TITAN

**PROJEKTI ANTEA
RAPORT STUDIMOR MBI
VLERËSIMIN E SIGURISË
RRUGORE**

NUMRI I PUNES: AV 3049		REFERIMI PËR DOKUMENTIN.:		Road Safety Assessment Study Report _ Rev. 1		
1	Raporti përfundimtar	G. Nellas	K. Souflis	K. Rontiris	K. Rontiris	18.12.07
0	Drafti i parë	G. Nellas	K. Souflis	K. Rontiris	K. Rontiris	24.12.07
		Nisi	Verifikoi	Rishikoi	Autorizoi	Data
Inspekti mi	Qëllimi Përshkrimi	ATKINS

Figura 3 Vendodhja e Zonës së Varrezave dhe Pelegrinazhit

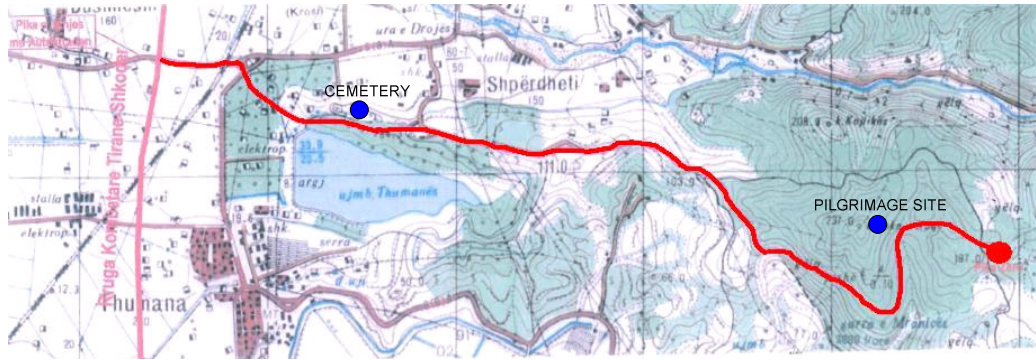
RrN-VF 06: Kryqëzimet dhe vendkalimet e këmbësorëve

Vendodhja: Përgjatë rrugës dhe vecanërisht në pikat e hyrjes / daljes, si zona e varrezave dhe pelegrinazhit në km 1+050 dhe 5+230). Keto paraqiten në figurën 3, si më poshtë:

Përmbledhje: Vizatimi teknik nuk paraqet asnjë kusht lehtësues për këmbësorët. Kjo mund të rezultojë në kushte jo të sigurta të këmbësorëve, vecanërisht në se rruga pritet të mbajë sasi të mëdha të mjeteve të tonazhit të rëndë. Shkalla e rrezikut parashikohet e lartë.

Rekomandim: Projektimi dhe ofrimi i kushteve për këmbësorët në vendodhjen 1+050 dhe 5+230.
